Název a evidenční číslo Stavby: II/112 Jemniště - Domašín Z2019-024342 Název stavebního objektu/provozního souboru (SO/PS): Úprava povrchu sil. II/112 (úsek 9,480 - 17,160 a úsek 17,320 - 17,788)	Číslo SO/PS / / číslo Změny SO/PS: 101.1 / 3	Číslo ZBV: 3
--	---	------------------------

Změnový list

Změna - zřízení odláždění svahu u propustku ve staničení 16,210 km

ZPEVNĚNÍ ČELA STÁVAJÍCÍHO PROPUSTKU

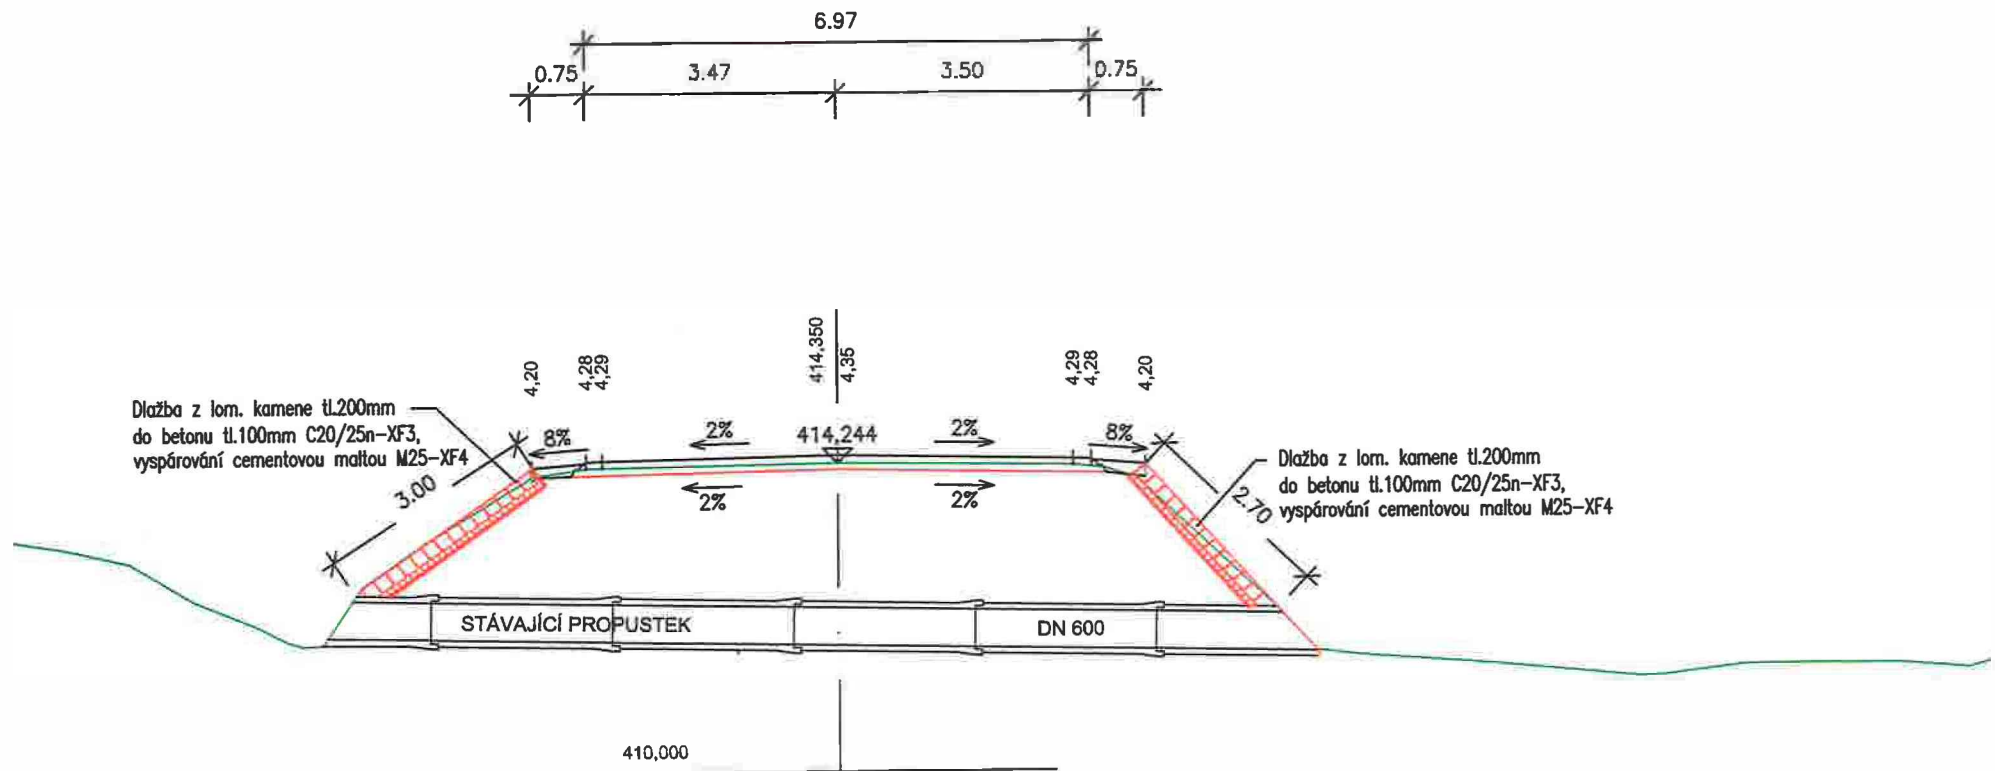
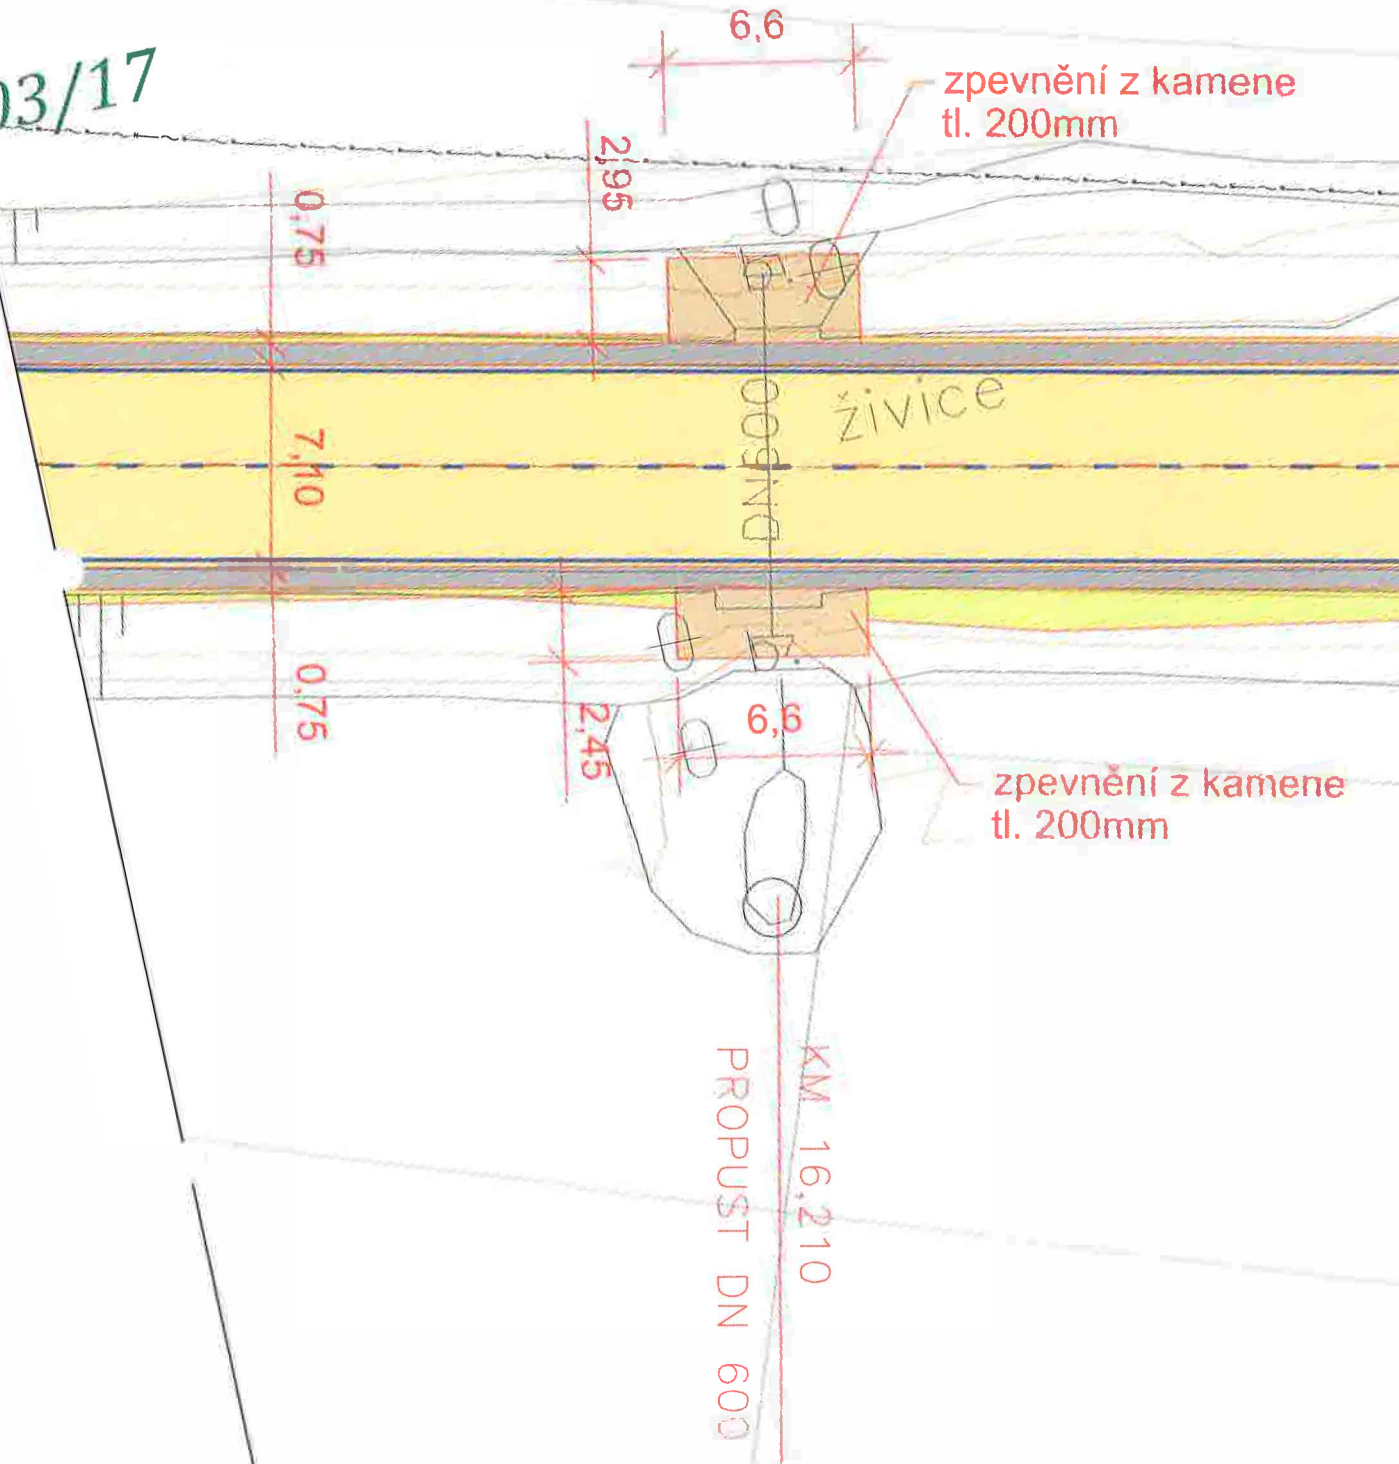
Po očištění svahů komunikace byla obnažena čela propustku ve staničení 16,210 km (příloha č. 09 - Fotodokumentace). Vzhledem ke špatnému technickému stavu historických říms, křídel (nikoly aktuálních prefabrikovaných čel) a sklonu náspu komunikace bylo za přítomnosti TDI (příloha č. 13 - Vyjádření TDI), objednatele, AD (příloha č. 12 - Vyjádření AD) a zhotovitele rozhodnuto na KD č. 5 ze dne 3.8.2020 (příloha č. 14 - Zápis z 5. KD) o zřízení odláždění svahu v místě propustku (předchozí stav viz první část fotodokumentace, příloha č. 9 - Fotodokumentace).

Odstranění travního drnu a vrstvy zeminy v celé ploše, demolice části kamenné konstrukce, zřízení vrstvy ze ŠD a následná výdlažba v nutném rozsahu pro reprovilaci přilehlého koryta, výtoku a nátoky propustku, samotného náspu komunikace a horní hrany.

Po očištění svahu komunikace byla obnažena čela propustku ve staničení km 16,210. Vzhledem ke špatnému stavu historických říms a křídel doporučuje autorský dozor zřídit odláždění svahu v místě propustku.

zpevnění z kamene
tl. 200mm

zpevnění z kamene
tl. 200mm

PROPUSŤ DN 600
KM 16,210

DETAIL "A"

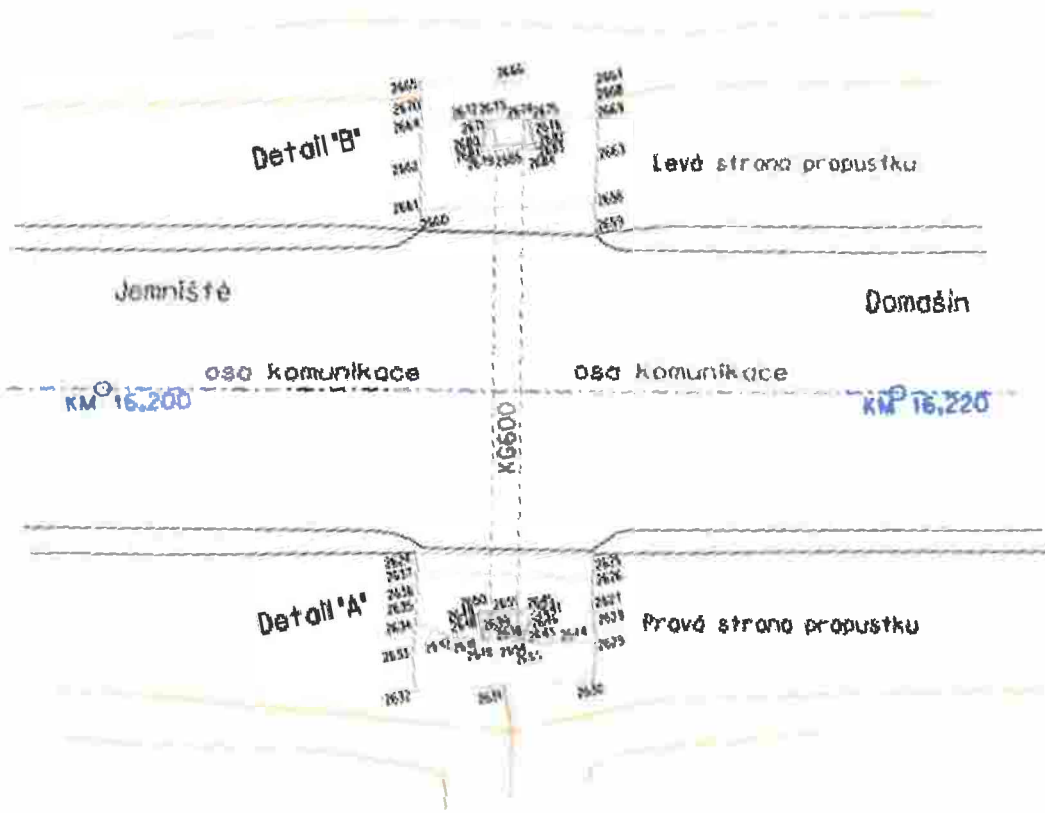
Plocha kamenné dlažby (pravá strana-detail „A“) = 19,78 m²

DETAIL "B"

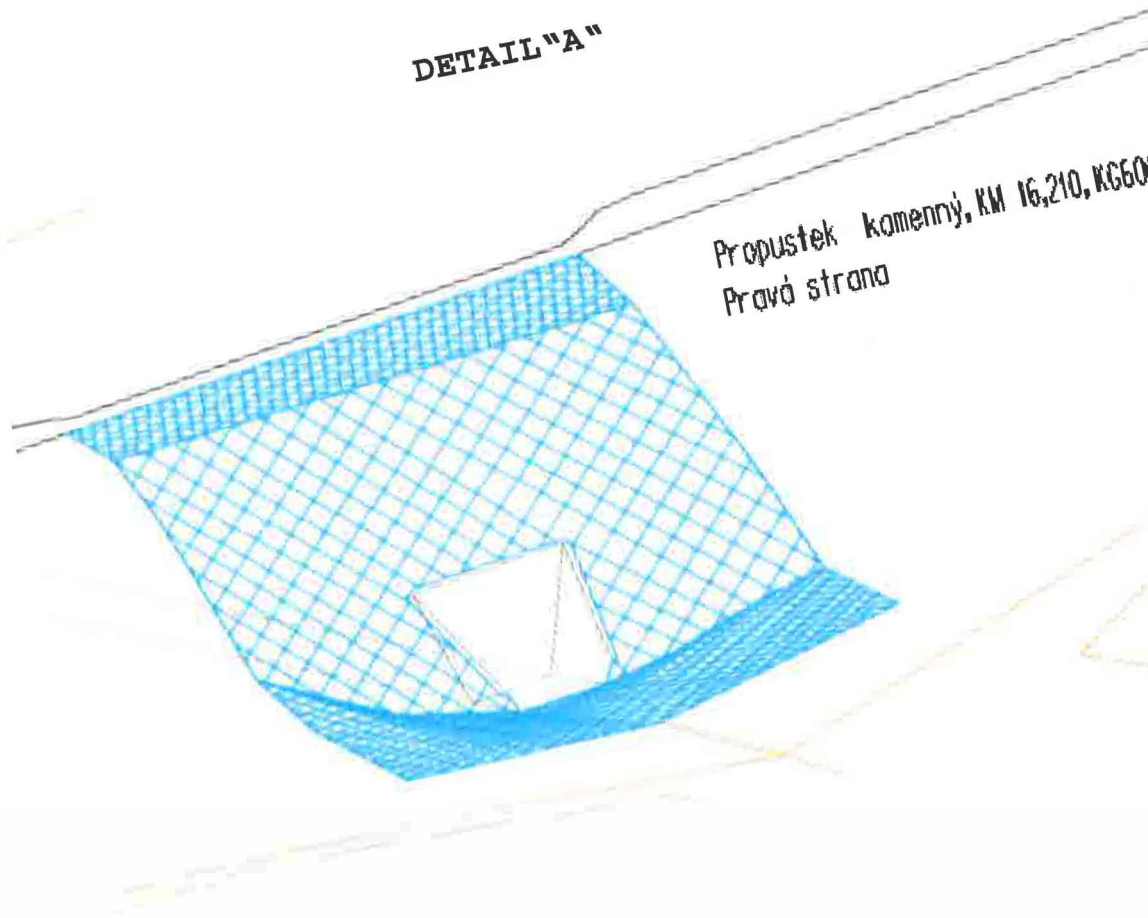
Plocha kamenné dlažby (levá strana-detail „B“) = 18,58 m²
